Informe Consolidado de Solicitud de Aclaraciones, Rectificaciones y/o Ampliaciones a la Declaración de Impacto Ambiental del Proyecto "Continuidad de Exploración de Litio y Pruebas de Reinyección de Salmuera en Salar de Maricunga"

Nombre del Titular : CODELCO
Nombre del Representante Legal : Guillermo José Müller Masser
Dirección : Huérfanos 1270

Figura N° 1: Ejemplo de áreas con red de tuberías sin camino asociado.

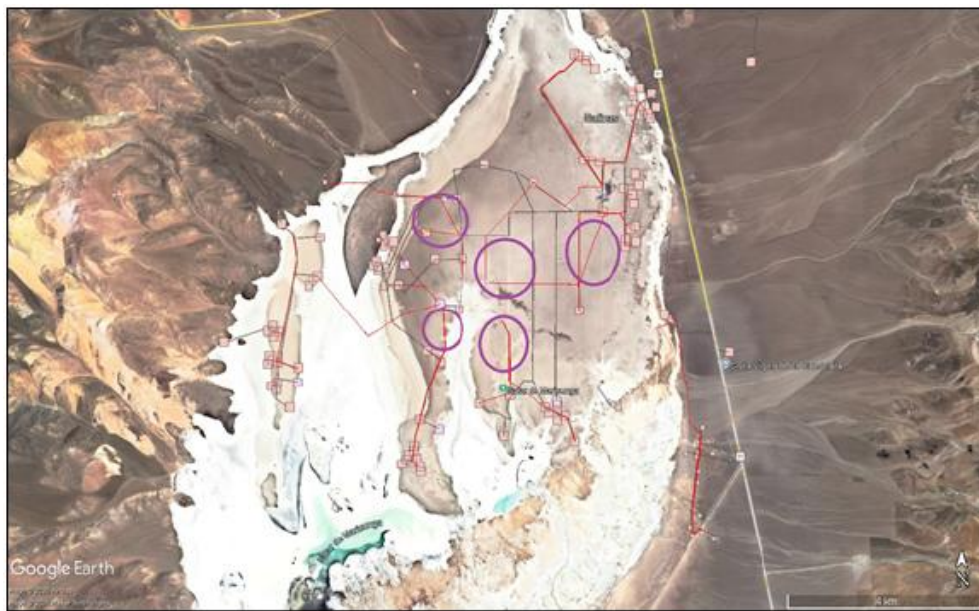
- 1.3.5 Respecto del apartado 1.4.5.2 “Pozos” del Capítulo 1 de la DIA, específicamente en cuanto a la red de tuberías destinadas al transporte de la salmuera, el Proponente indica que *“Estas tuberías irán en superficie, protegida con camellones, cercanas a los caminos existentes y nuevos, minimizando las áreas de intervención”*. No obstante, se observa que existen tramos de tuberías que no se encuentran asociados a la red de caminos identificada por el Proponente para la presente evaluación, como se muestra en la siguiente Figura. Por lo anterior, se solicita al Proponente corregir la información e identificar de manera precisa los caminos que serán utilizados por el Proyecto, distinguiendo claramente entre caminos existentes y aquellos que se construirán.

En concordancia con lo anterior, se solicita al Proponente incorporar el camino que conecta el campamento con el resto del proyecto, y que se encuentra paralelo a los hábitats de relevancia de la especie *Chinchilla chinchilla*, en las partes y obras del Proyecto, dado que ahí ocurrirá tráfico vehicular. Por lo tanto, esta zona debe considerarse para la situación de riesgo “Accidente o atropello de fauna silvestre” contemplada en el Plan de Contingencias y Emergencias (Anexo 1-10) y para los CAV “Plan de tráfico vehicular” y CAV-02 “Registro de señaléticas y comunidades”.

Figura N° 2: Hábitat de relevancia para flamencos y otras aves acuáticas.

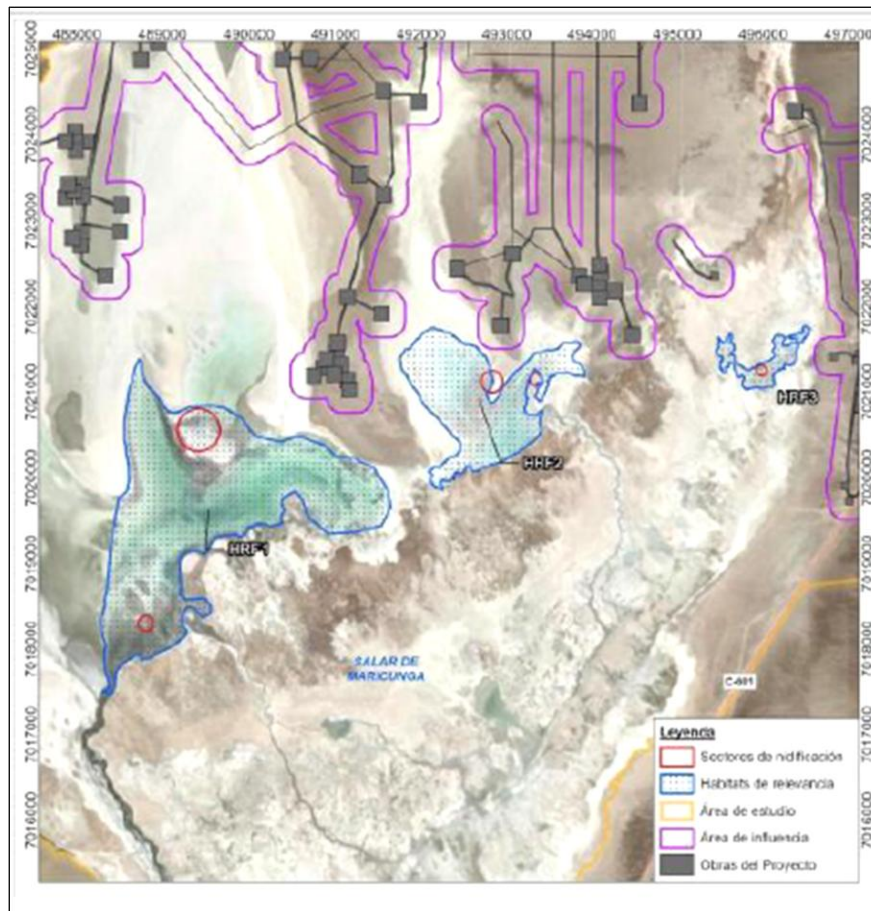
- h. En relación con la Figura 19, asociada a los hábitats de relevancia para flamencos y otras aves acuáticas, el Proponente muestra los tres polígonos definidos como hábitat de relevancia para flamencos y otras aves acuáticas, donde se observa que el polígono HRF2 excluye los sectores de nidificación marcados en círculos rojos (ver figura a continuación). Se solicita al Proponente aclarar los criterios para delimitar los hábitats de relevancia, e incluir los sitios de nidificación en la delimitación de HRF2. Además, se solicita al Proponente aclarar el motivo por el cual el área HRF1 no coincide con los límites definidos para el ambiente Cuerpo de Agua, según el Apéndice 2-9.6 de la DIA, y se excluye superficie que constituye hábitat de relevancia, considerando que es el ambiente en el que se registró una mayor abundancia de flamencos. Lo anterior teniendo en cuenta que tanto el área HRF2 como HRF3 coinciden con los límites del ambiente definido en aquellas zonas (Cuerpo de Agua y Humedal, respectivamente). Tal como indica el Proponente en el Anexo en cuestión, “*los ejemplares adultos se ubican preferentemente sobre los cuerpos de agua superficiales*”.

Figura N° 3: Ámbito de hogar de la especie *Chinchilla chinchilla*.

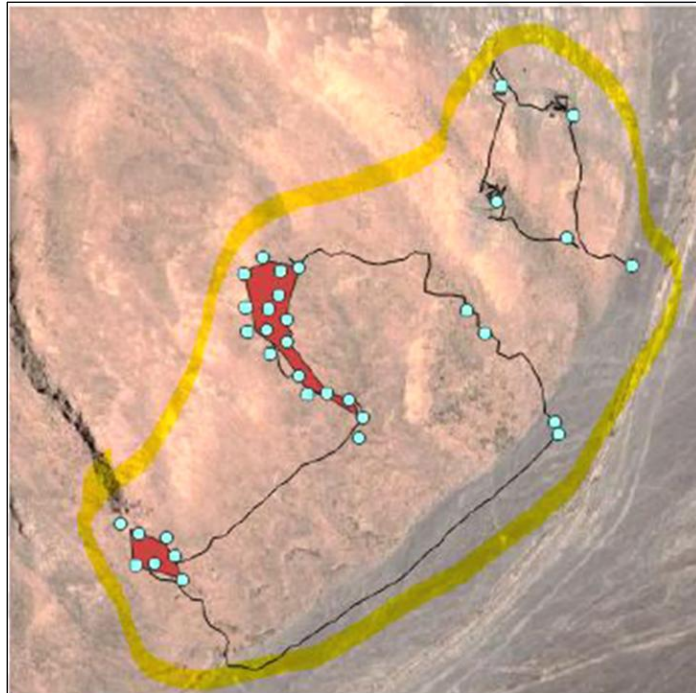
de la especie *Chinchilla chinchilla*. La evidencia de heces tanto dispersas como agrupadas dan cuenta de que toda el área presentada en la figura a continuación, corresponde, a lo menos, a la superficie de su ámbito de hogar. Además, es importante considerar que, a raíz del *shape* de recorrido pedestre presente en los archivos georreferenciados, se desprende que se realizó un barrido poco amplio en el sector, por lo que de manera preventiva se sugiere asumir que toda esa superficie es un hábitat de relevancia para la especie. Si bien esta observación no genera cambios en los impactos por ruido, dada la sensibilidad de la especie es relevante tener en cuenta su ámbito de hogar y áreas de desplazamiento al momento de monitorear a la especie, en el contexto del CAV 7 “Monitoreo Preventivo de Chinchilla cola corta (*Chinchilla chinchilla*)” presentado en la Tabla 6-9 del Capítulo 6 de la DIA, y en el contexto de la situación de riesgo “Accidente o atropello de fauna silvestre” identificada en el Plan de Contingencias y Emergencias (Anexo 1-10 de la DIA).
